改善箇所説明図

【基準不適合の内容】

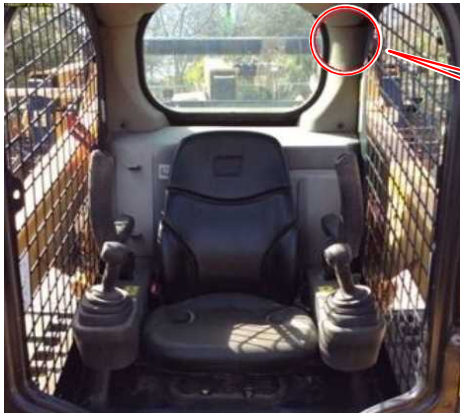
基準不適合箇所

点滅回数を制御する部品の内部チップ選定時に、誤った性能のものを採用したため、保安基準に定める点灯回数より少なくなるものがある

ショベル・ローダの方向指示器において、方向指示器の点滅速度を制御する部品が不適切なため、点滅回数が保安基準第41条で定める点滅回数より少ないものがある。そのため、当該基準に適合しないおそれがある。

全車両、制御部品の製造年週を確認し、対象期間のものは良品と交換する。

識別：改善実施済み車については、キャブ後面ガラス左下、又は、左支柱下にNo.外-2506のステッカーを貼付する。
